TRANSPORDIAMET

Meie 27.03.2025 nr 7.1-1/25/4938-2

Riigitee 20 Põdruse-Kunda-Pada tee ning Rudja tee ja Katelametsa tee ristumiskohtade ehitamise nõuded

Joonis 1. Ristumiskoha pikikaldete kujundamine

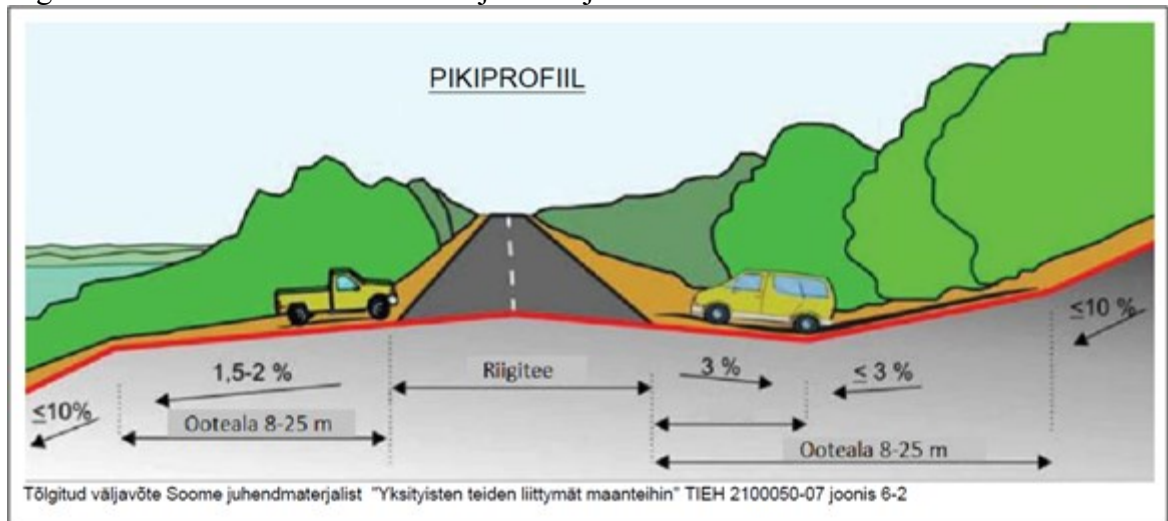
10. Ristumiskoha pikikalded määrata vastavalt alltoodud joonise põhimõtetele arvestusega, et riigitee alusele maale sademeveett üldjuhul ei juhitu.
